Protokoll

SEBES – Neubau der Trinkwasserleitung Schankegriecht-Nospelt:

UVP-Bericht vom 18.12.2024 (UVP-Dossier Nr. 103245)

Protokoll zum Erörterungstermin am 28.04.2025

Abbildung 1: Lage Brunnen Reimberg FCC-803-08 und Schutzzone I gemäß RGD Nr. 927 vom 2. Oktober 2018

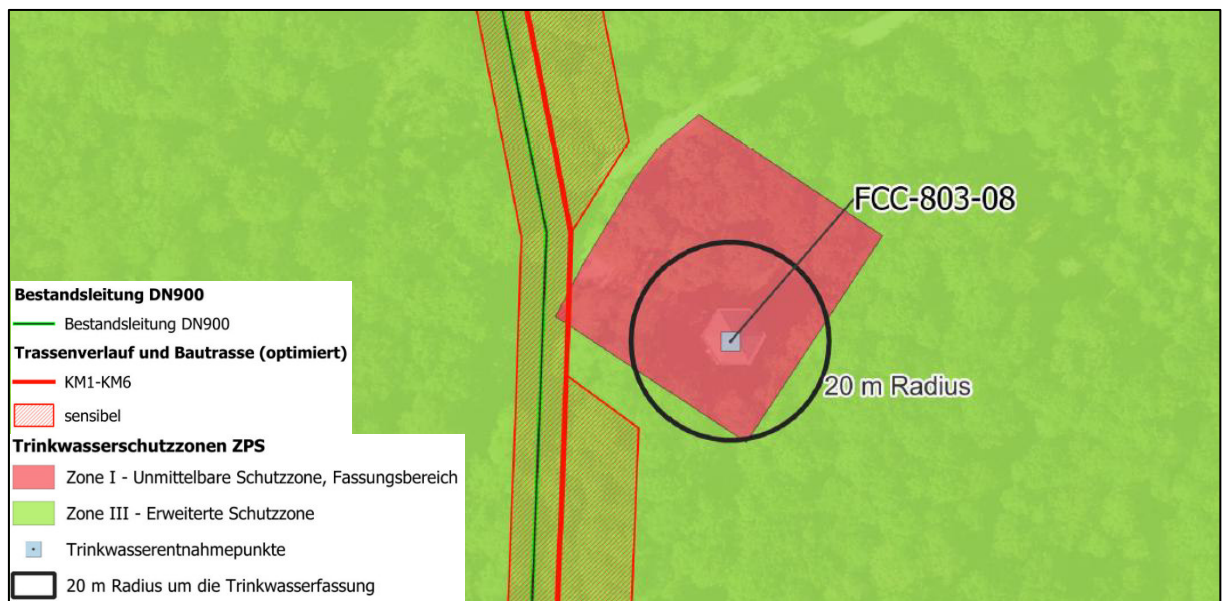
In Bezug auf Punkt 1 des Avis der AGE stellt ProSolut die Frage, ob die Umsetzung des Trassenabschnitts KM1-KM6 mit tangentialer Passage der Schutzzone I beim Brunnen Reimberg

FCC-803-08, wie in Kapitel 7.1.5.1. ZPS 2005 (ab Seite 107) im UVP-Bericht beschrieben, per Ausnahmegenehmigung möglich ist?

Hintergrund der Frage ist, dass im Rahmen des hydrogeologischen Gutachtens festgestellt wurde, dass die Lage des Brunnens und die Abgrenzung der Schutzzone I im Ausweisungs-Reglement (RGD Nr. 927 vom 2. Oktober 2018) nicht exakt mit der tatsächlichen Lage des Entnahmepunktes sowie dem obligatorischen 20 m Schutzradius der Zone I übereinanderliegen.

Nachfolgende Abbildung verdeutlicht die Situation, dass die ausgewiesene Schutzzone I über den 20 m Radius des ausgewiesenen Entnahmepunktes hinausgeht und erst in diesem erweiterten Bereich vom Trassenabschnitt KM1-KM6 randlich passiert wird.

Da dieser Punkt beim Erörterungstermin nicht abschließend geklärt werden konnte, wurde er im Nachgang bilateral zwischen der AGE, SEBES und dem UVP-Gutachter nochmals aufgegriffen und mit folgendem Ergebnis abgeschlossen:

1. In der Schutzzone I („unmittelbare Schutzzone, Fassungsbereich“) sind sämtliche baulichen Maßnahmen grundsätzlich untersagt. Auch das Einrichten von Baustellen oder baubegleitenden Einrichtungen ist in dieser Zone nicht erlaubt. Das Gesetz sieht für Zone I keine Ausnahmen vor, sodass auch keine Ausnahmegenehmigungen erteilt werden können.

Abbildung 2: Microvariante zur Umfahrung der Schutzzone I gemäß RGD Nr. 927 vom 2. Oktober 2018

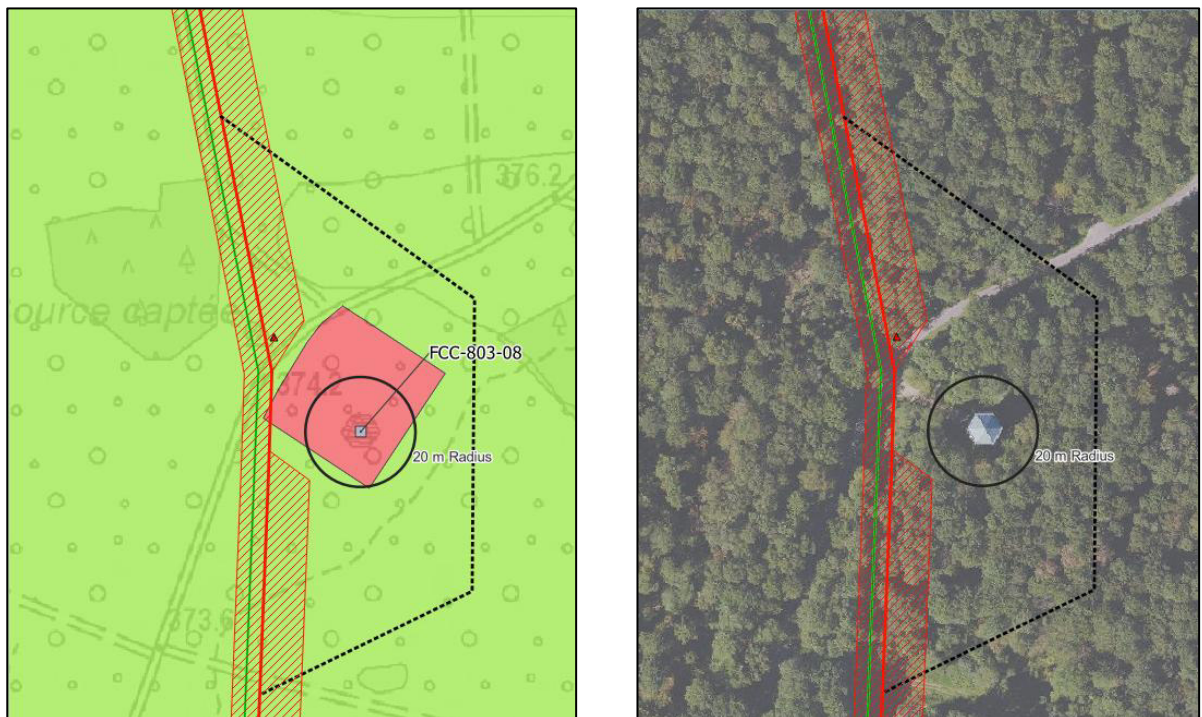
Nach Übersendung des Protokollentwurfs wurde das Ergebnis der nachgelagerten bilateralen Abstimmung sowie der Vorschlag zur Einbringung der zusätzlichen Microvariante durch MECB und ANF kommentiert und mit folgenden Hinweisen versehen:

- Die Microvariante zur großräumigen Umfahrung der Schutzzone I führt zu einem sehr starken Eingriff in einen Eichenwald (BK23), es entsteht eine neue, zusätzliche Schneise im Wald mit entsprechenden Auswirkungen (Fragmentierung, Randeffekte, ...).
- Aus diesem Grund sind weitere Alternativen zu sondieren, sei es auf planerisch/technischer Ebene oder auch auf reglementarischer Ebene.
- Es scheint klar, dass die Leitung (in der ursprünglichen Planung) keine Gefahr für die Wasserversorgung darstellt, sondern der Konflikt ausschließlich aus den reglementarischen Bedingungen der Verordnung hervorgeht, spricht durch den Einbezug der gesamten Parzelle in die Schutzzone.
- Weitere Schritte zu diesem Punkt müssen gemeinsam mit der AGE, ANF und dem Ministerium geplant und erörtert werden.

2. Die geplante Leitung kann jedoch – unter Berücksichtigung der Ergebnisse der hydrologischen Untersuchung – außerhalb, jedoch in unmittelbarer Nähe der Zone I verlegt werden. Jedoch müssen sich sämtliche Baustelleneinrichtungen vollständig außerhalb dieser Schutzzone befinden.

3. Die gesetzlich vorgesehene Ausweisung der gesamten Parzelle ist verbindlich, unabhängig von der konkreten Distanz zur Quelle.
4. Auch bei optimierter Bautrasse würde der ursprünglich geplante Leitungsgraben am Rand durch die als Schutzzone I ausgewiesene Parzelle verlaufen. Da eine weitere Verschiebung nach Westen wegen der bestehenden Leitung nicht möglich ist, wird eine zusätzliche Microvariante in Ansatz gebracht, um die Schutzzone I vollständig zu umgehen. Diese ist in der folgenden Abbildung als schwarz gestrichelte Linie dargestellt.

5. Da die zusätzliche Microvariante vorwiegend durch Wald verläuft, muss auch hier die Bau-trassenvariante „sensibel“ ausgeführt werden. Gemäß Waldbiotopkataster handelt es sich bei den zusätzlich betroffenen Waldflächen um Eichen-Hochwald (BK 23). Es ist folglich kein LRT des Anhang I der FFH-Richtlinie betroffen. Aufgrund der zusätzlich zu rodenden Waldfläche muss die Ökopunktebilanzierung in der UVP entsprechend ergänzt werden.

Gemäß Rücksprache mit dem MECB können die weiteren erforderlichen Abstimmungen parallel und unabhängig von der Überarbeitung des UVP-Berichtes weitergeführt werden.

Die Finalisierung des Protokolls zum Erörterungstermin sowie die Überarbeitung des UVP-Berichts werden durch diese weiterführende Abstimmung nicht verzögert. Die zusätzliche Microvariante wird im überarbeiteten UVP-Bericht dem ursprünglichen Trassenverlauf gegenübergestellt und bewertet. Sollte bis zum Abschluss des UVP-Verfahrens keine abschließende Klärung dieses Sachverhalts erzielt worden sein, wird das Ministerium diesen offenen Punkt in der *Conclusion motivée* benennen und damit die Notwendigkeit einer weiterführenden Klärung verbindlich festhalten.
